Por medio del presente informe se da respuesta a la nota DEIA-DEEIA-AC-0097-1408-2020, del 14 de agosto de 2020, por la cual se solicita a la empresa Costa Norte LNG Terminal, S. de R.L., información aclaratoria al Estudio de Impacto Ambiental Categoría II del proyecto “Estación de Carga de Camiones Cisterna de Gas Natural Licuado”.

1. La Dirección de Costas y Mares (DICOMAR), a través de la nota **DICOMAR-293T-2020**, menciona lo siguiente: *"Para prevenir la afectación del área de manglar la empresa debe presentar diseño de los sistemas de drenajes y estudios hidrológicos que demuestren que la obra no afectará la conexión hidrológica de los manglares aledaños"*.

**VISTA DE PLANTA DE LOS CANALES DE DRENAJE  
PLANOS APROBADOS POR EL MINISTERIO DE OBRAS PÚBLICAS**

PROYECTO  
CRUCE PLUVIAL- AES COSTA NORTE LNG TERMINAL  
Ubicación:  
Provincia de Colón, Distrito de Colón, Corregimiento de Cristobal.

STORM WATER DRAINAGE PLAN  
COSTA NORTE LNG TRUCK LOADING ADDITION  
COLON, PANAMA

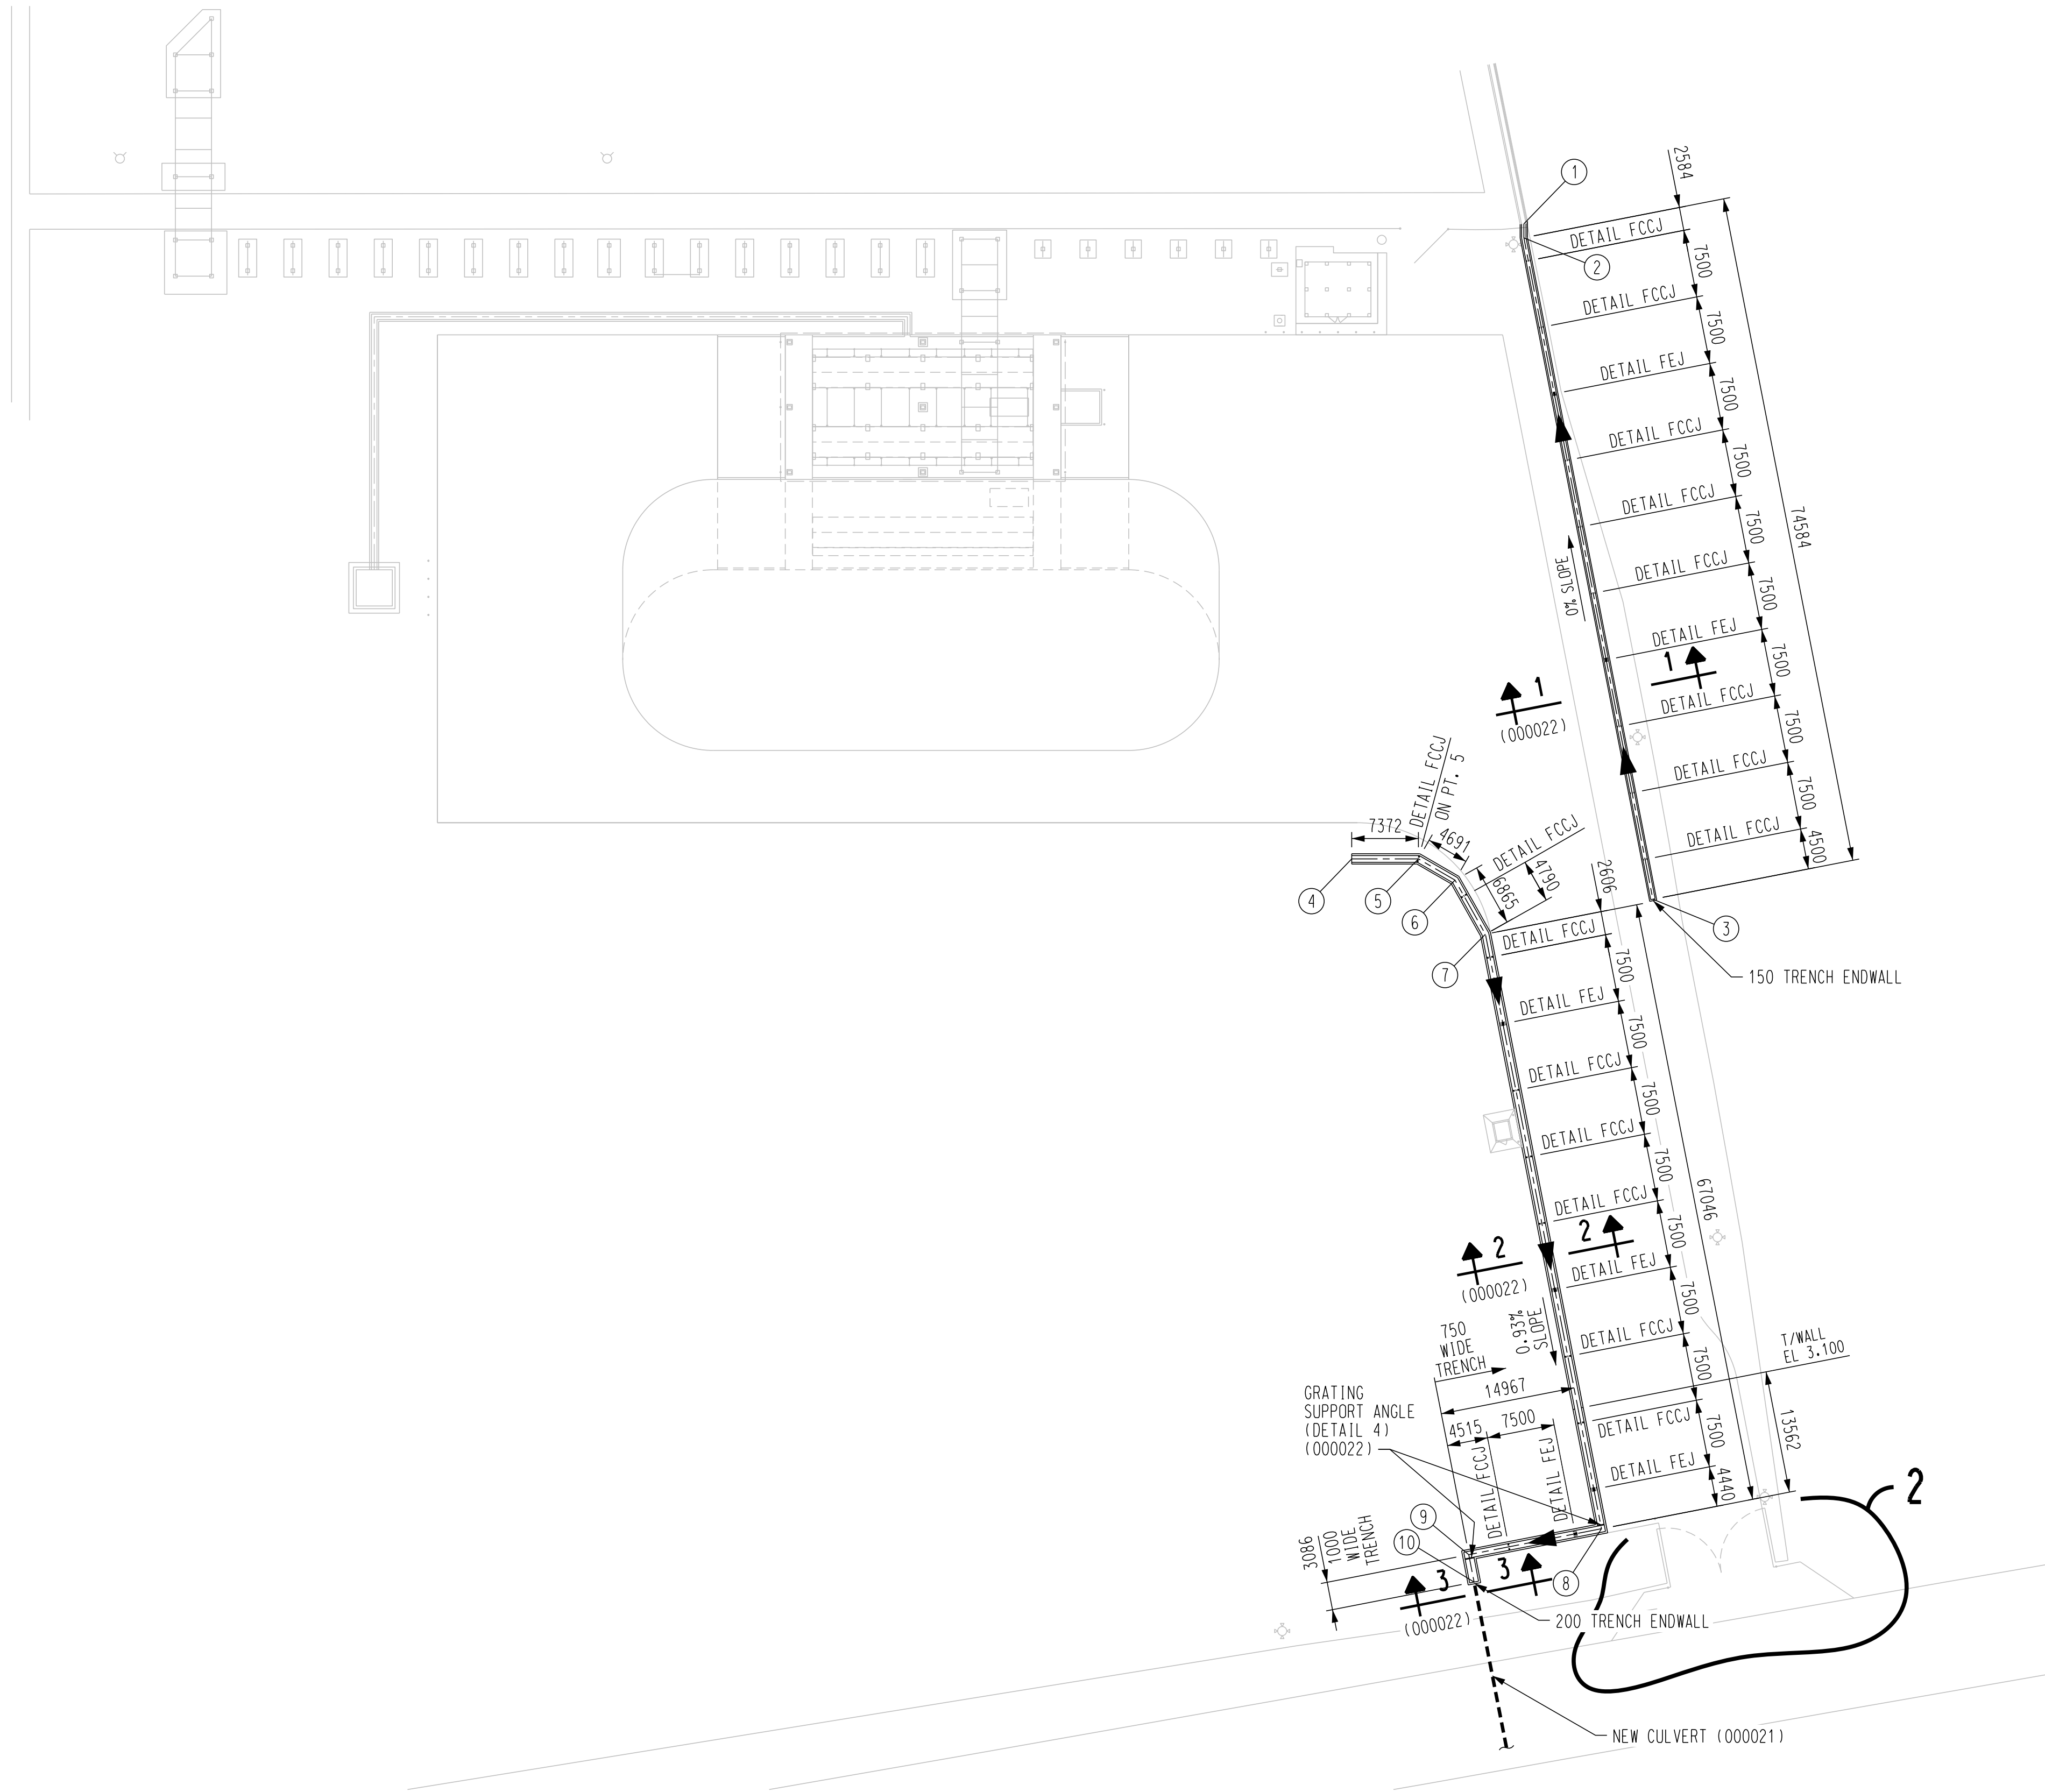
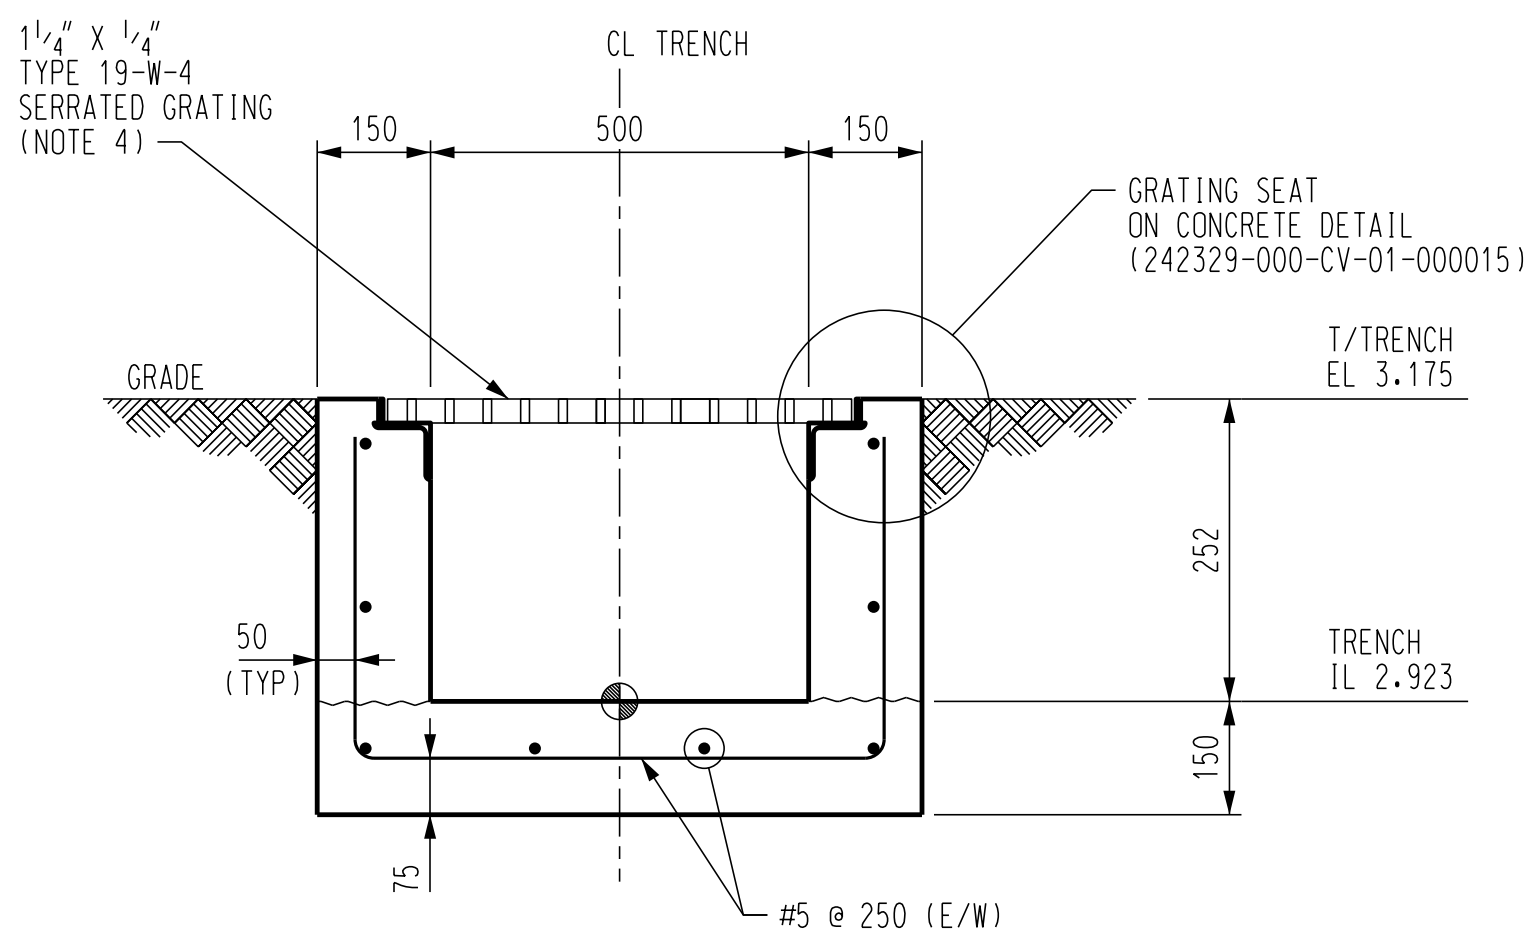
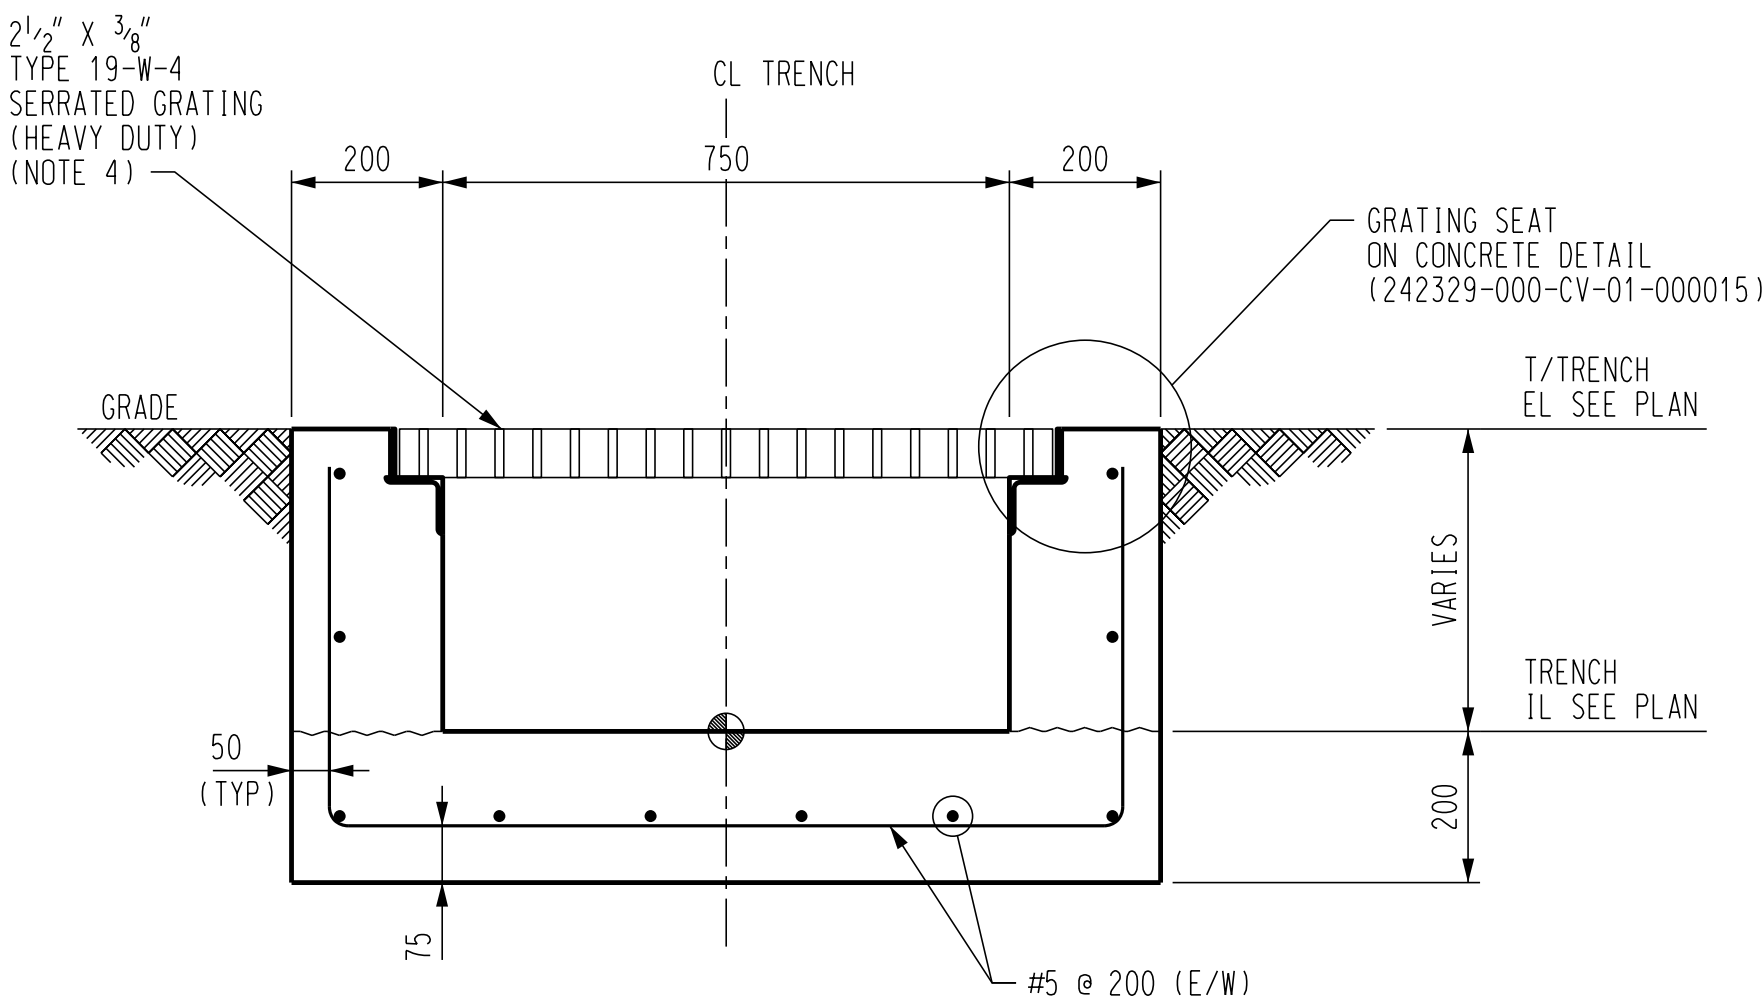
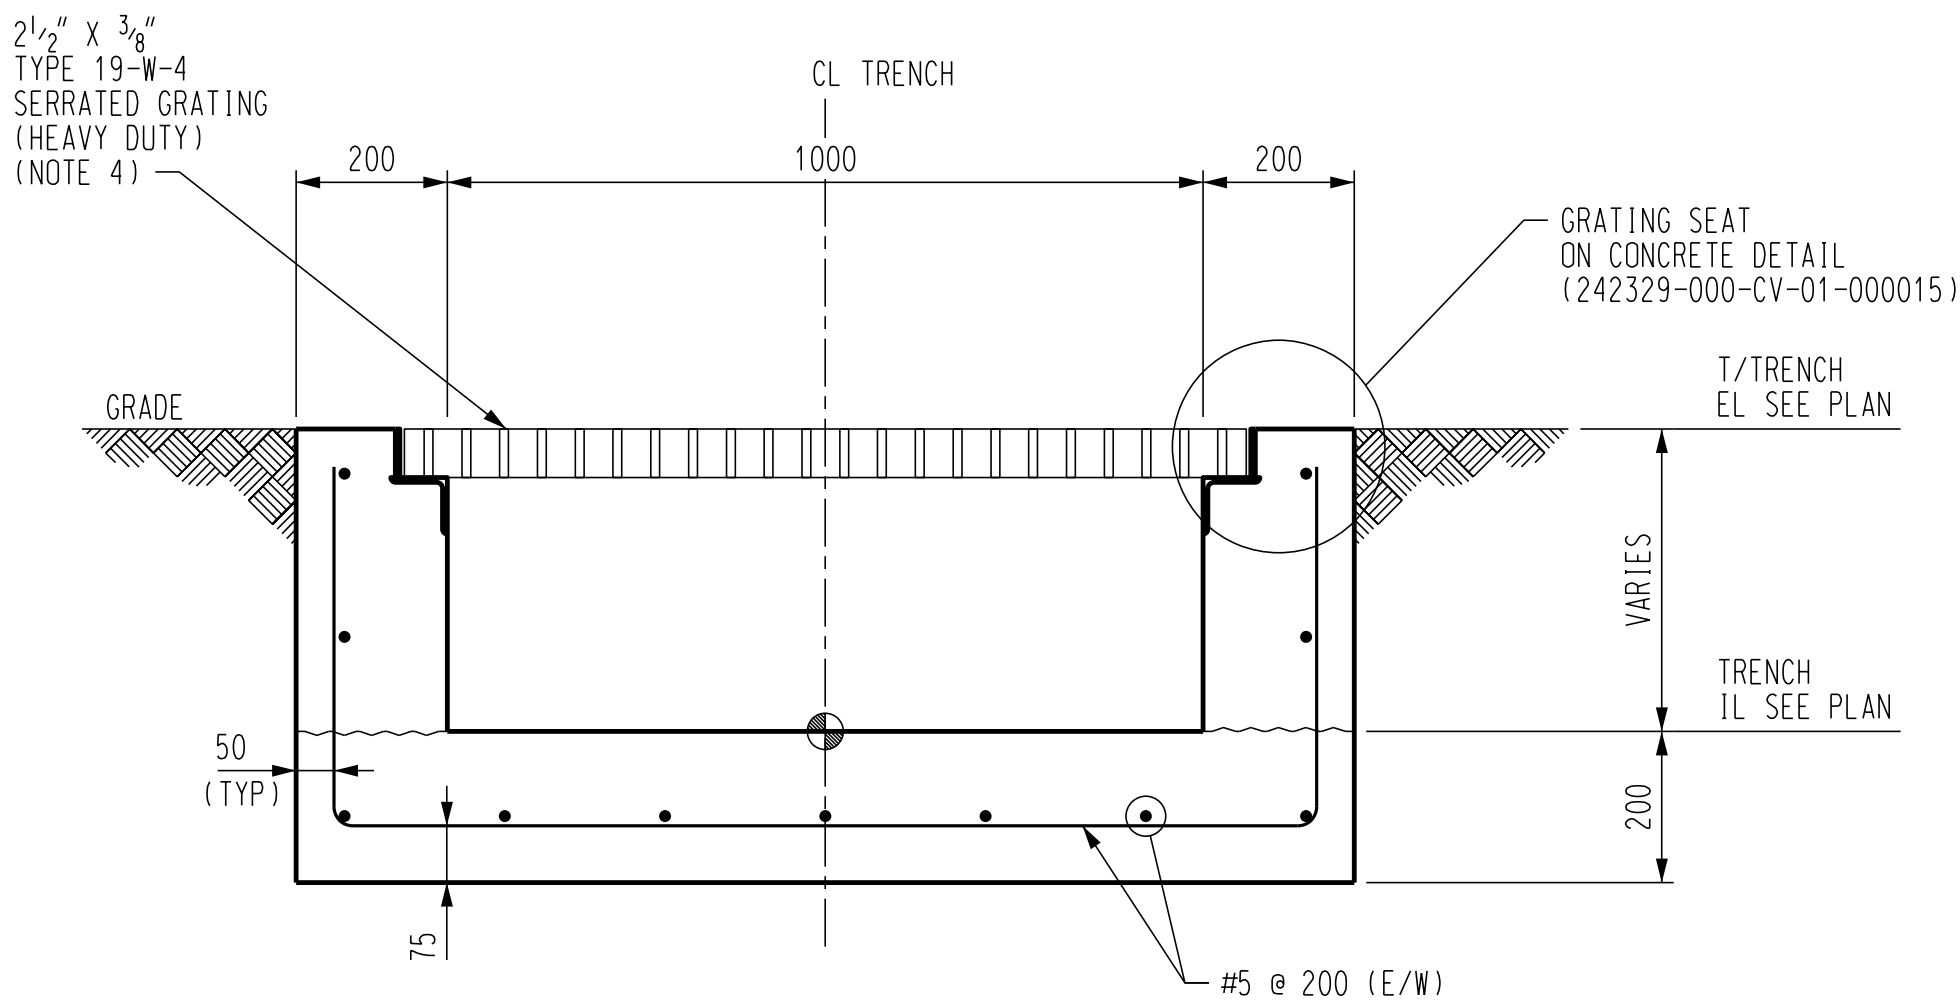
En el **Anexo 1** de este documento, se adjunta vista de planta del proyecto donde se observan los canales de drenaje considerados, así como planos aprobados por el Ministerio de Obras Públicas relacionados con el proyecto de drenaje.

Básicamente, el sistema de tubos y canales de drenaje recibe y tiene la capacidad de desalojar las aguas de escorrentía que serán manejadas por el canal de drenaje del cargadero de cisternas que descarga en sentido Este, así como también el aporte del sistema de incendio en una eventual utilización de este. Este aporte de escorrentía no implica un volumen adicional negativo significativo a la escorrentía del área, ya que la superficie de escorrentía que maneja dicho canal, antes

mencionado, es significativamente mayor. Tampoco se estima que la construcción de este proyecto afectará la conexión hidrológica de los manglares aledaños, dado que la descarga final de agua pluvial se produce de forma lateral y perpendicular a la Vía Telfer, donde los componentes del sistema fueron diseñados de tal manera que se integren a la topografía actual y al canal pluvial existente evitando la interrupción de los flujos de agua de lluvia de este sector, que siempre han descargado en los manglares existentes y sin afectar directa o indirectamente el área de manglar.
